COMUNITÀ MONTANA VALLE SUSA E VAL SANGONE

Infrastrutture Strategiche L. 443/01 (Legge Obiettivo). “Nuovo Collegamento ferroviario Torino-Lione - Parte comune italo-francese - Tratta in territorio italiano da confine e Susa-Bussoleno”. Progetto definitivo, verifica di ottemperanza e studio di impatto ambientale artt. 166, 167, 168 e 182 del DLgs 163/2006, art. 18 della L.R. 40/1998 e s.m.i.

OSSERVAZIONI

15 maggio 2013

Fig. 1 – Traffico merci nel corridoio transalpino della Valle di Susa : dati storici vs capacità

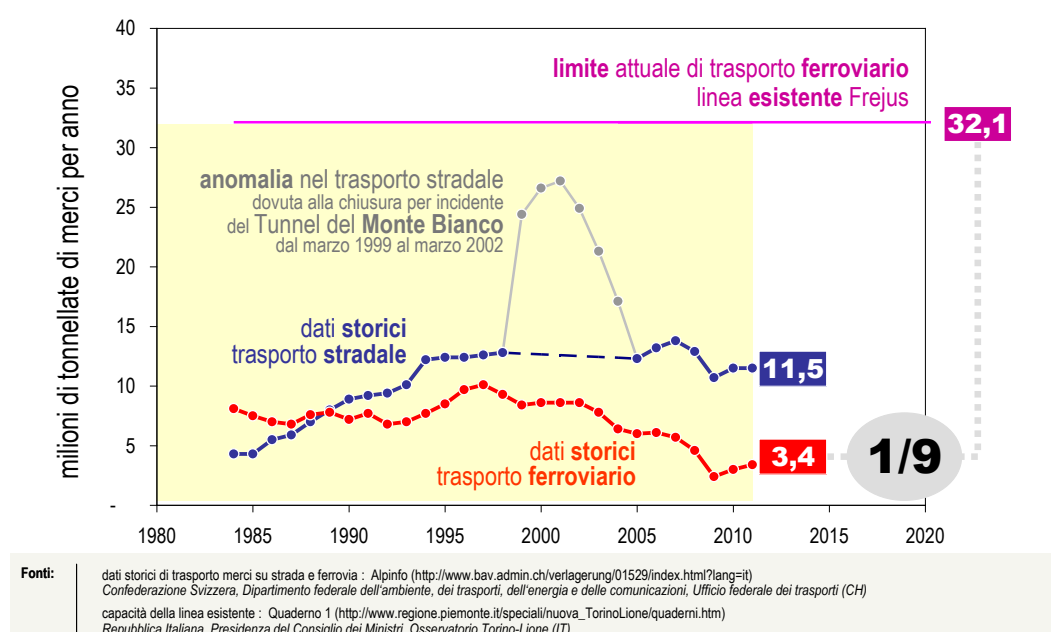
Il traffico merci trasportato su ferrovia (curva rossa in Fig. 1) registra da oltre un decennio una notevole riduzione: il dato più recente (3,4 milioni di tonnellate nel 2011) è pari a circa un terzo del massimo storico (10,1 milioni di tonnellate nel 1997).

Il traffico merci trasportato su strada (curva blu in Fig. 1) è sostanzialmente stabile dalla prima metà degli anni '90. I valori registrati nel quinquennio 1999-2004 (curva grigia in Fig. 1) costituiscono un'anomalia di carattere temporaneo dovuta alla forzata deviazione dei flussi di traffico per effetto dell'incidente sul Tunnel stradale del Monte Bianco (24 marzo 1999). A seguito della sua riapertura al transito dei mezzi pesanti (9 marzo 2002), in pochi anni il trasporto su strada in Valle di Susa si è ricondotto al livello pre-anomalia. il dato più recente (11,5 milioni di tonnellate nel 2011) è di poco inferiore alla media registrata nel quindicennio precedente (12,5 milioni di tonnellate tra 1996 e 2010, esclusa l'anomalia verificatasi).

Fig. 2 – Traffico merci nel corridoio transalpino della Valle di Susa : dati storici vs previsioni

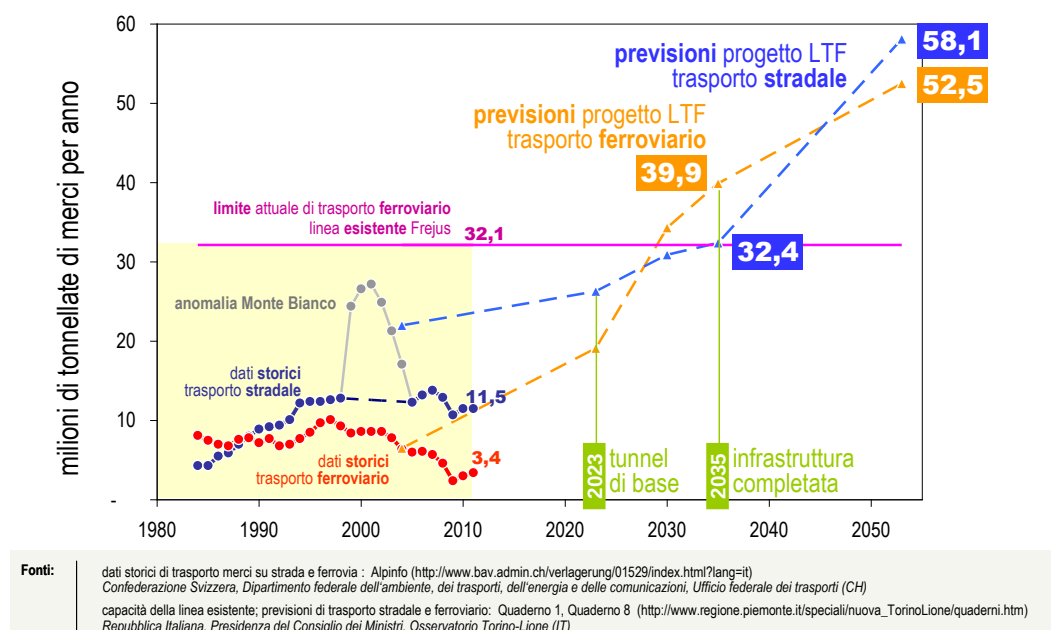
Inoltre le tendenze di medio e lungo termine indicate da LTF (Fig. 2), basate su crescite ancor più sostenute (al 2035 merci su ferrovia decuplicate, merci complessive quintuplicate), appaiono quantomeno incompatibili con gli effetti indotti dall'attuale congiuntura economica mondiale, europea e nazionale.

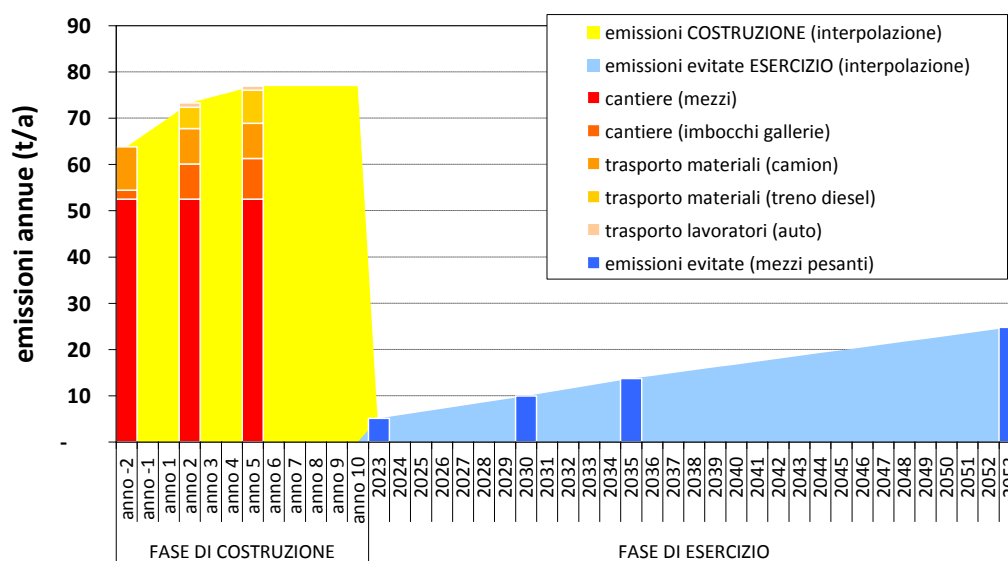
A titolo di esempio, si segnala in particolare il picco di ricaduta di ossidi di azoto (NO_x) nell'Oasi di Chianocco, indicato in corrispondenza del sito denominato "Oasi di Chianocco 2" (SIA LTF, Tomo 2, Tabella 63, pag. 170). Tale valore ($41,05 \mu\text{g}/\text{Nm}^3$) eccede largamente il limite ammesso per la protezione della vegetazione ($30 \mu\text{g}/\text{Nm}^3$).
